Stortplaats Doonweg

Voornemen last onder dwangsom en beoordeling jaarrapportage 2021

Datum advies :15 februari 2022
Aanvrager :
Beoordeeld door :
Locatie :stort Doonweg te Eerbeek
Zaaknummer ODRA :ODRA21CU03921

Betrokken adviesbureau :Milon
Soort onderzoek :Jaarrapportage 2021
Kenmerk adviesbureau :20211344
Datum rapportage :19 januari 2022

Figuur 2: locaties drie aanvullende peilbuizen met twee filters (niet op schaal)

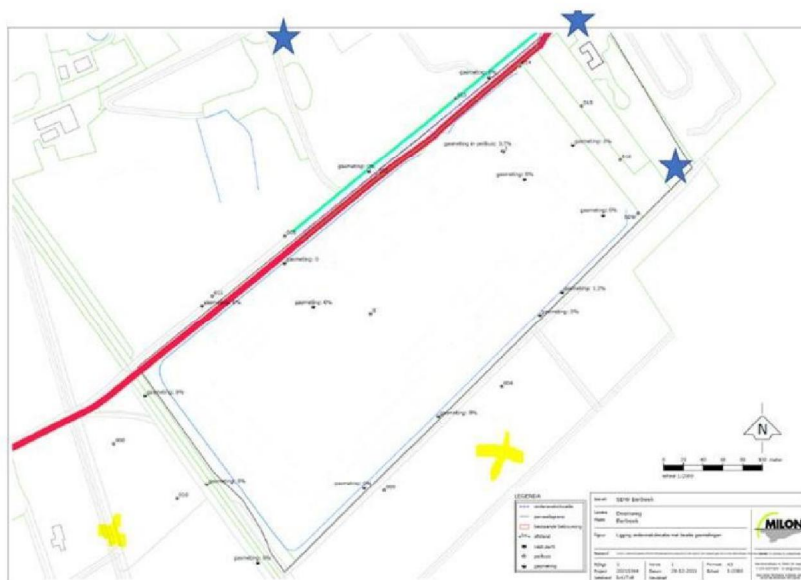
Milon adviseert om voor de monitoring 2022 het monitoringsnetwerk uit te breiden met drie peilbuizen (elk met twee filters) op de locaties aangegeven in figuur 2. Daarnaast worden de isohypsen viermaal per jaar bepaald om te kijken of het seizoenen patroon te bepalen is.

- Voor wat betreft de voorgestelde aanvullende peilbuizen, wij kunnen instemmen met dit voorstel onder de aanvullende voorwaarde dat de filterstelling conform reeds geplaatste filters moet plaatsvinden. Om uit de discussie over de nulsituatie voorafgaand aan het aanbrengen van LD-staalslakken te komen, moeten naast de voorgestelde peilbuizen twee extra peilbuizen met 2 filterstellingen te worden geplaatst (zie locatie geel kruis aangegeven in onderstaande figuur). Met deze extra peilbuizen krijgen we rondom de locatie een beeld van de kwaliteit en zal mogelijk blijken of en welke peilbuizen mogelijk beïnvloed zijn in het verleden door wisselende stromingsrichtingen. Hierdoor komt ook inzicht in de mate van verspreiding.

14. Halverwege de taluds treedt op verschillende plekken (wit) water uit de LD-staalslakken. De uittreding van water dient nader te worden beschouwd.
 15. Voor wat betreft de voorgestelde aanvullende peilbuizen, wij kunnen instemmen met dit voorstel onder de aanvullende voorwaarde dat de filterstelling conform reeds geplaatste filters moet plaatsvinden. Om uit de discussie over de nulsituatie voorafgaand aan het aanbrengen van LD-staalslakken te komen, moeten naast de voorgestelde peilbuizen, twee extra peilbuizen met 2 filterstellingen worden geplaatst (zie locatie geel kruis aangegeven in onderstaande figuur). Met deze extra peilbuizen krijgen we rondom de locatie een beeld van de kwaliteit en zal mogelijk blijken of en welke peilbuizen mogelijk beïnvloed zijn in het verleden door wisselende stromingsrichtingen. Hierdoor komt ook inzicht in de mate van verspreiding.
